福島第一原子力発電所 特定原子力施設に係る実施計画変更比較表（第Ⅱ章 2.5 汚染水処理設備等）

添付資料-1
表1 設備の構成

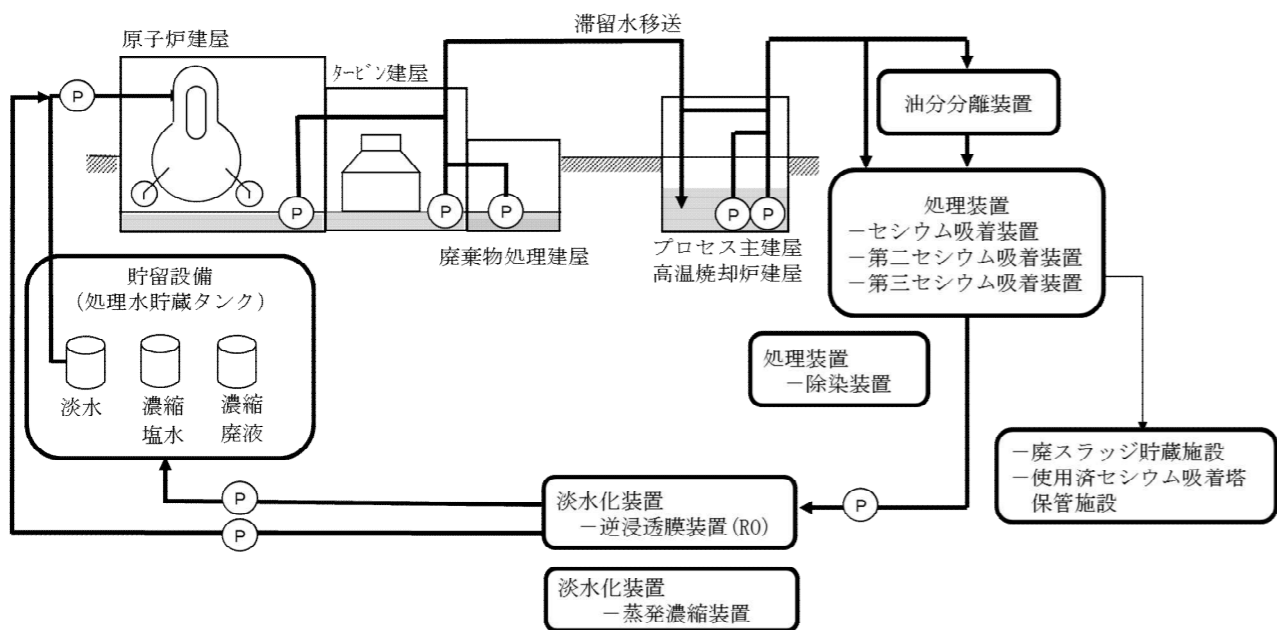
セシウム吸着装置後段フィルタ装置の設置に伴う記載の追加

図-1 汚染水処理設備等の全体概要図（1/2）

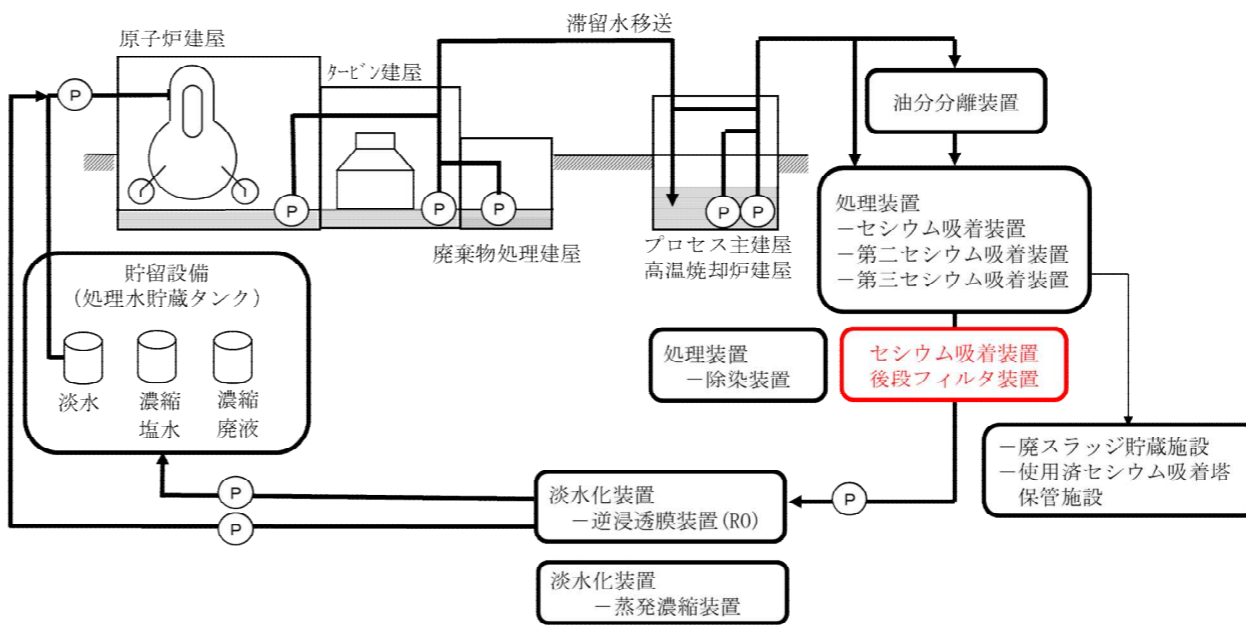
変更前	変更後	変更理由
<p>(b) 配置概要 図-1 汚染水処理設備等の全体概要図 (2/2)</p> <p>(中略)</p>	<p>(b) 配置概要 図-1 汚染水処理設備等の全体概要図 (2/2)</p> <p>(中略)</p>	<p>セシウム吸着装置後段フィルタ装置の設置に伴う記載の追加</p>

図-3 処理装置（セシウム吸着装置，第二セシウム吸着装置，第三セシウム吸着装置，除染装置）の系統構成図

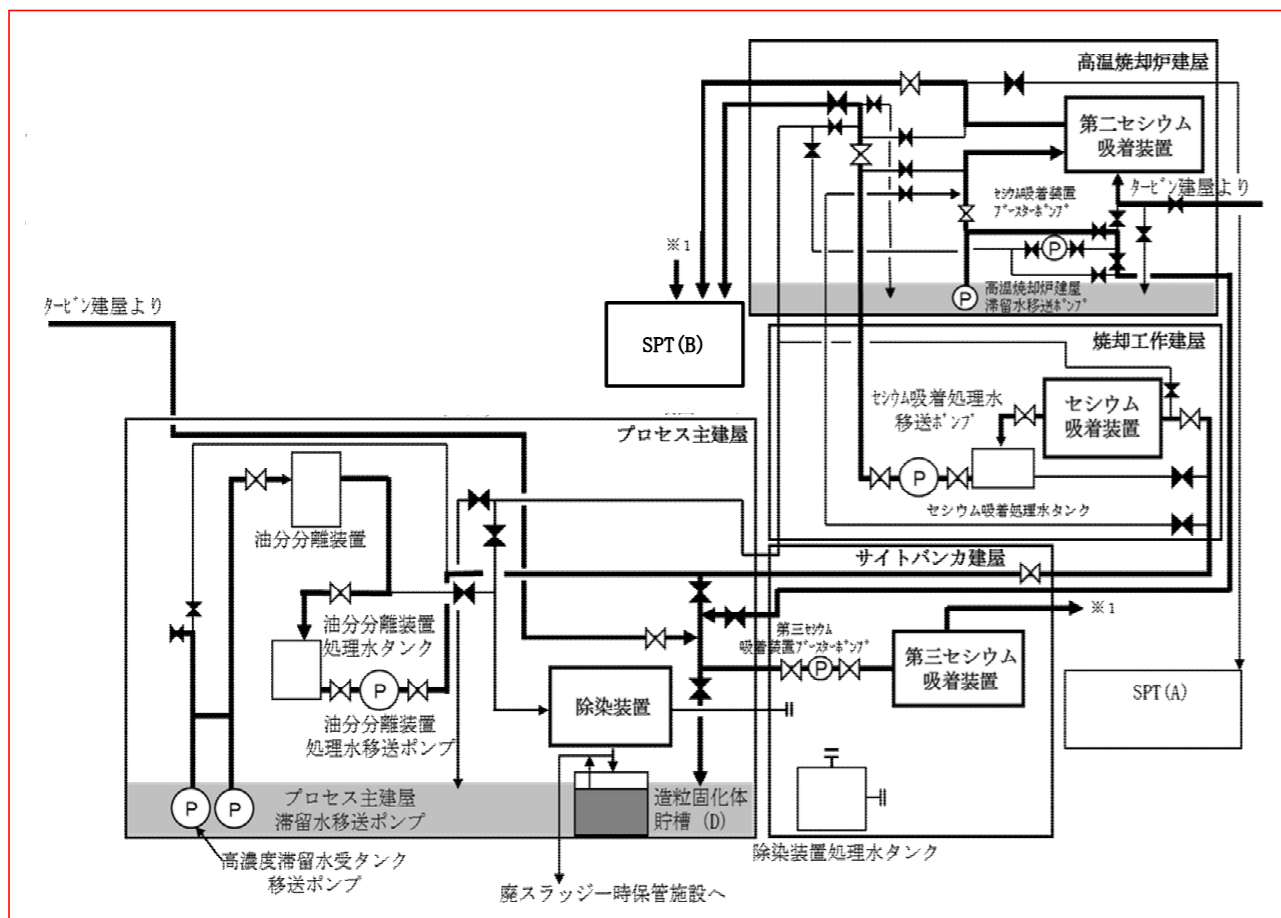
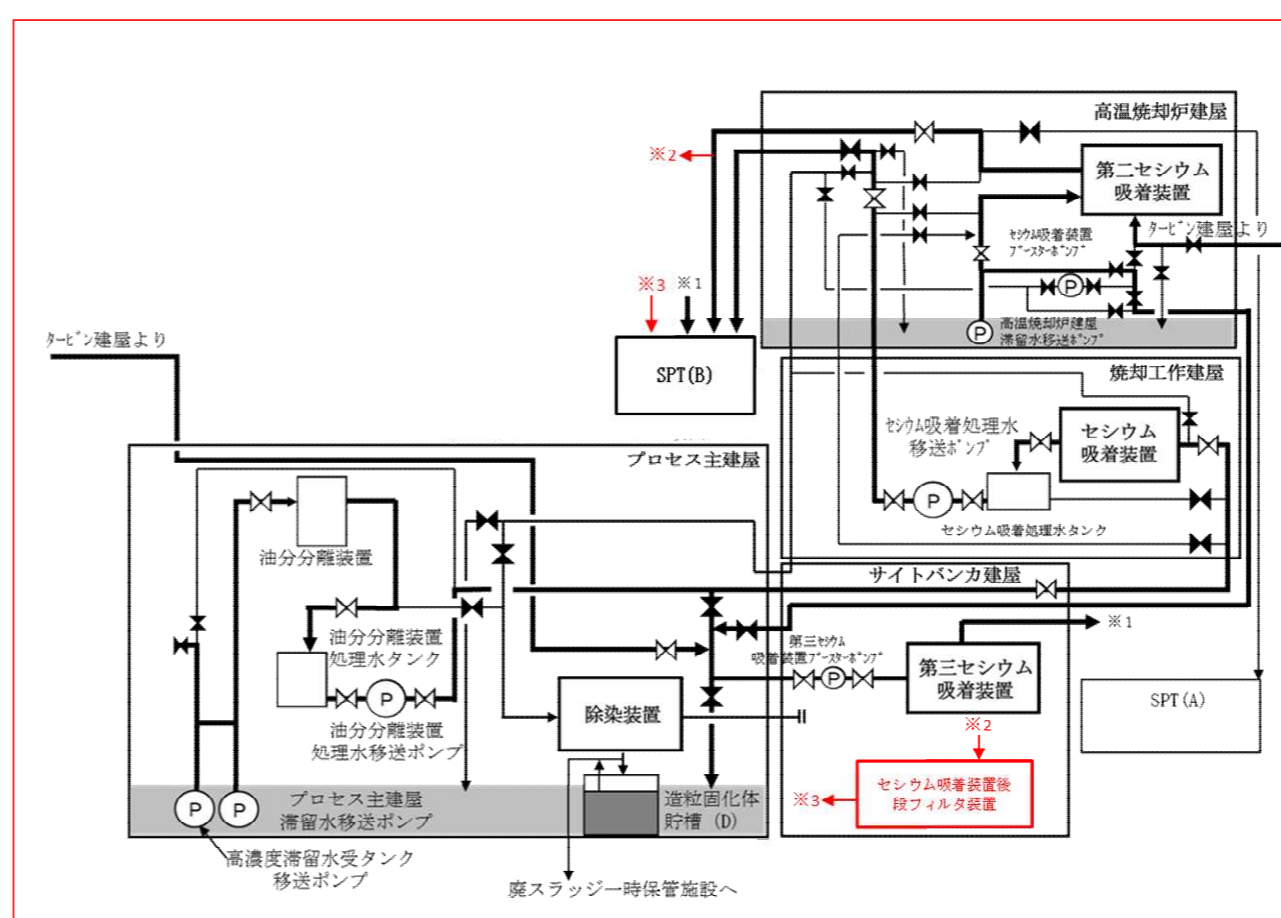
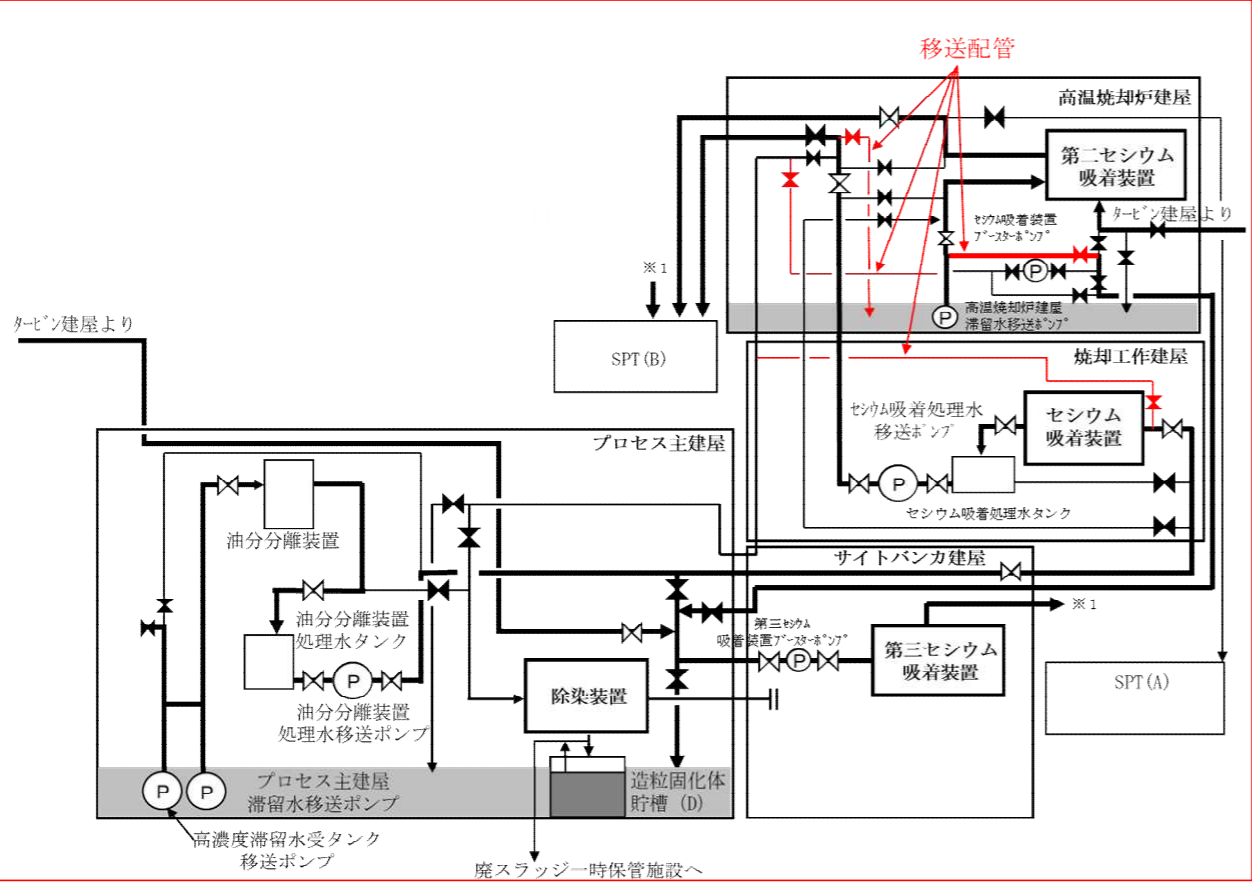
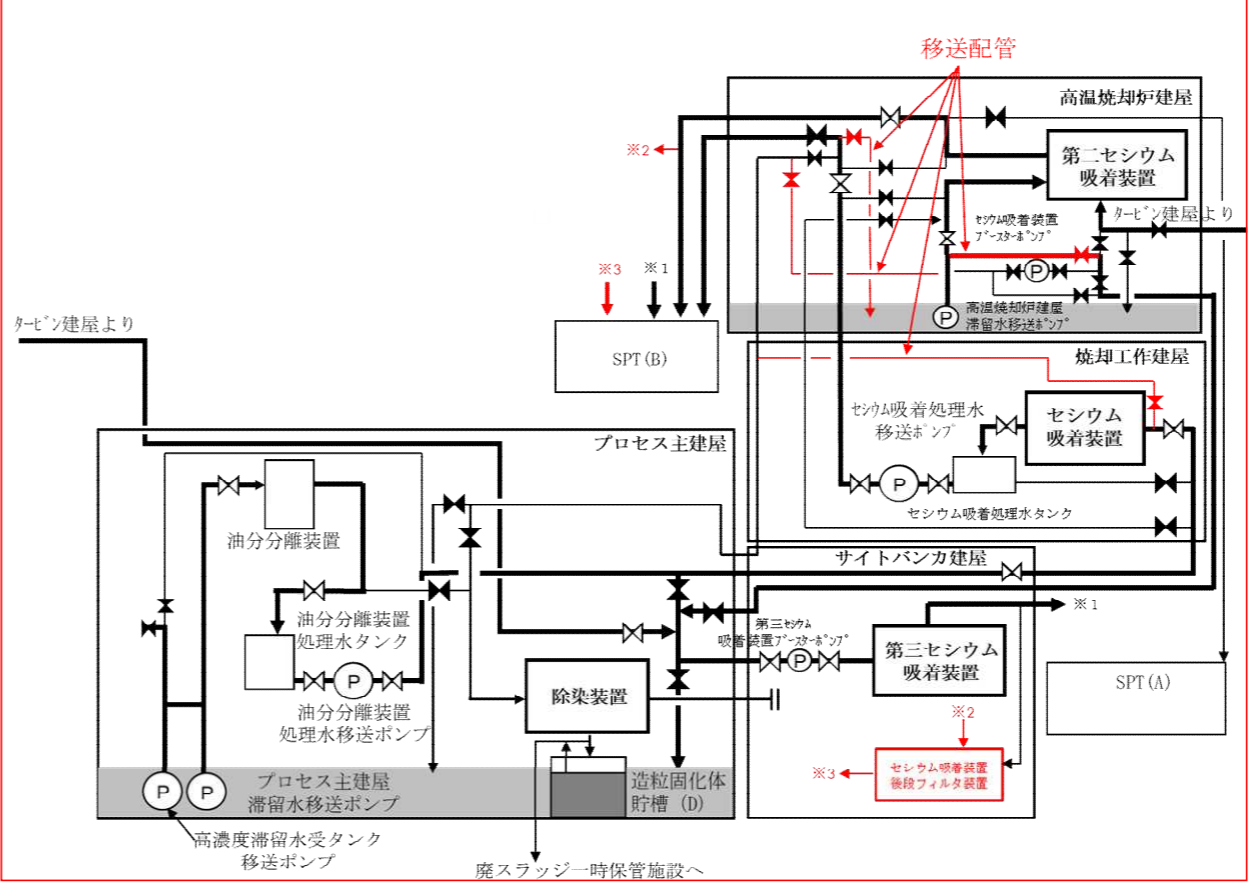
セシウム吸着装置後段フィルタ装置の設置に伴う記載の追加

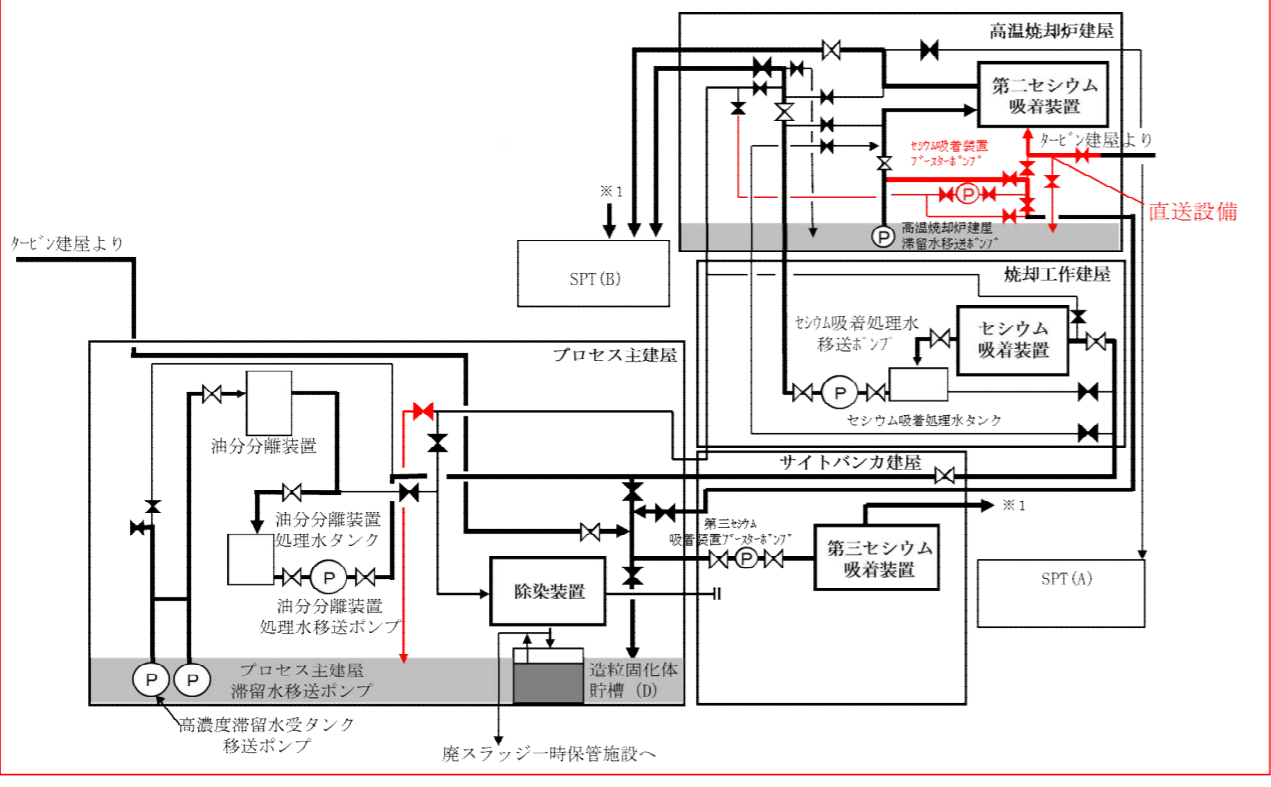
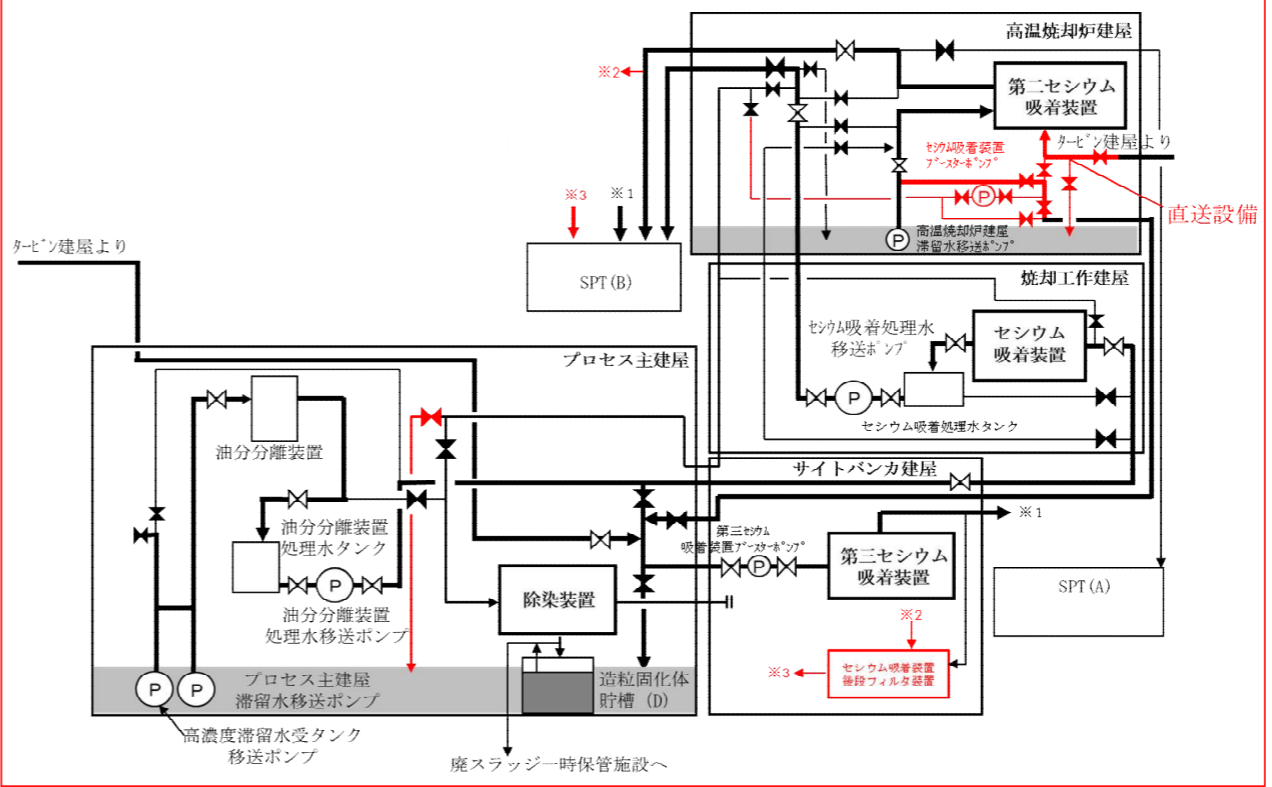
変更前	変更後	変更理由
<p style="text-align: center;">添付資料-16</p> <p>セシウム吸着装置により高温焼却炉建屋の滞留水を浄化するために使用する配管について (中略)</p> <p>2. 基本設計 2.1 設置の目的 (中略)</p> 	<p style="text-align: center;">添付資料-16</p> <p>セシウム吸着装置により高温焼却炉建屋の滞留水を浄化するために使用する配管について (中略)</p> <p>2. 基本設計 2.1 設置の目的 (中略)</p> 	<p>セシウム吸着装置後段フィルタ装置の設置に伴う記載の追加</p>
<p>図-1 処理装置 (セシウム吸着装置, 第二セシウム吸着装置, 第三セシウム吸着装置, 除染装置) の系統構成図に対する移送配管の設置範囲 (中略)</p>	<p>図-1 処理装置 (セシウム吸着装置, 第二セシウム吸着装置, 第三セシウム吸着装置, 除染装置) の系統構成図に対する移送配管の設置範囲 (中略)</p>

図2.2.2-2 敷地境界線上の最大実効線量評価地点

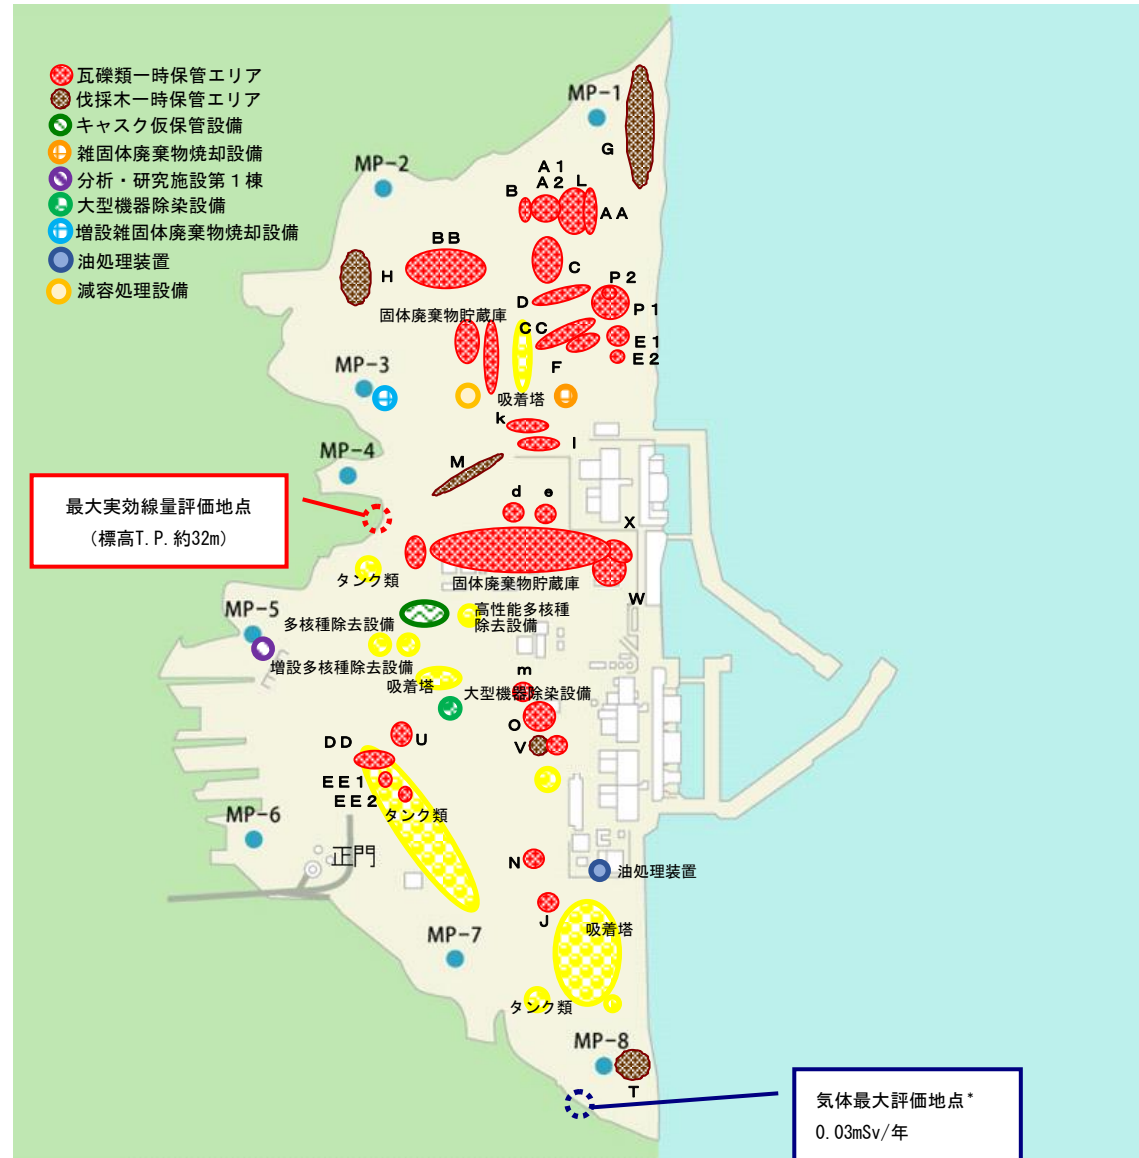
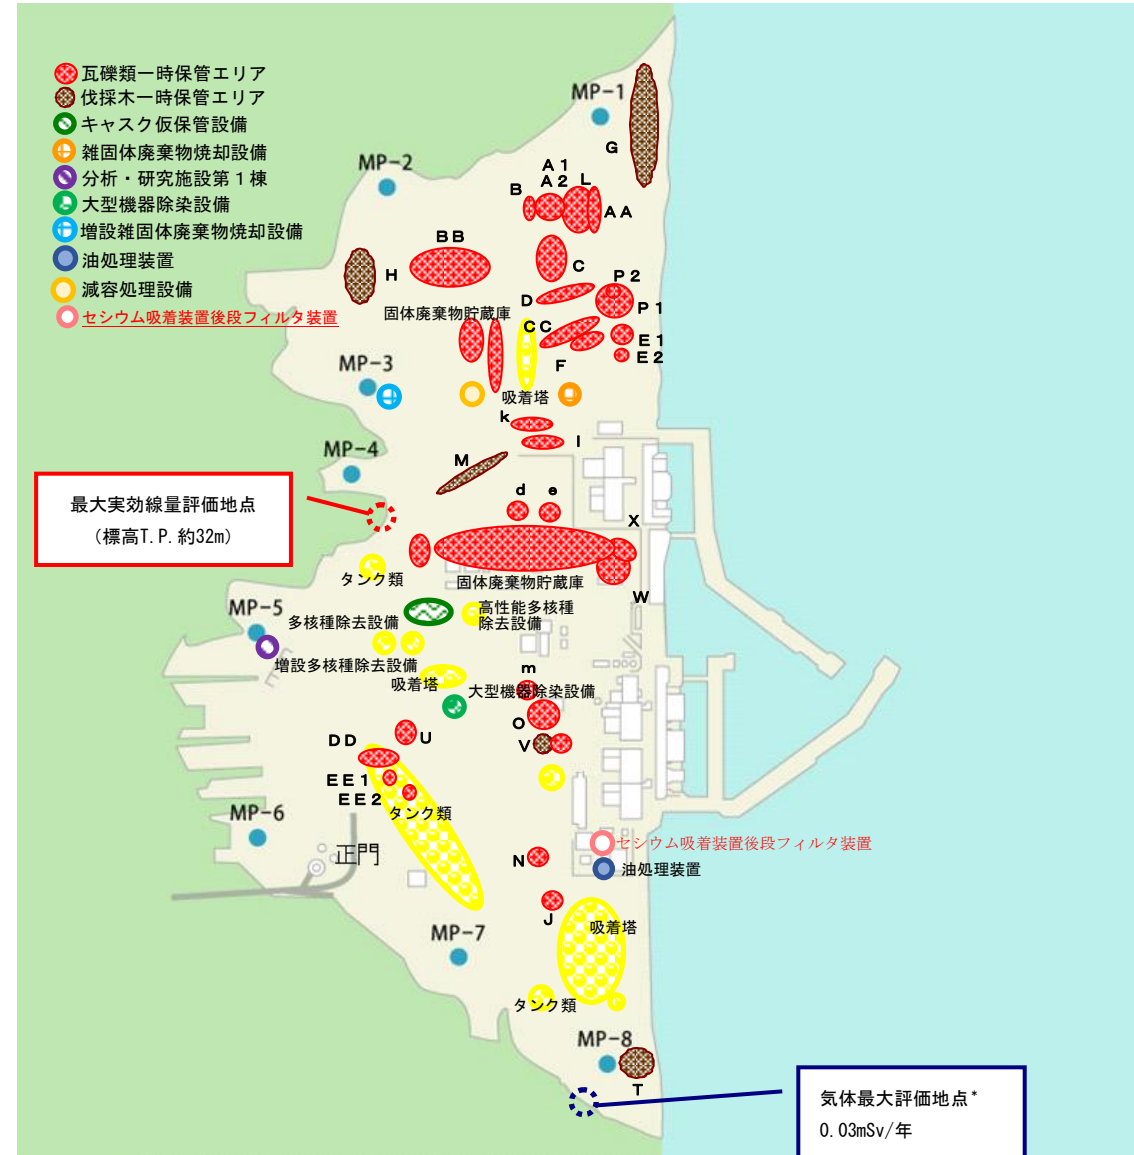
セシウム吸着装置後段フ
ィルタ装置の設置に伴う
記載の追加
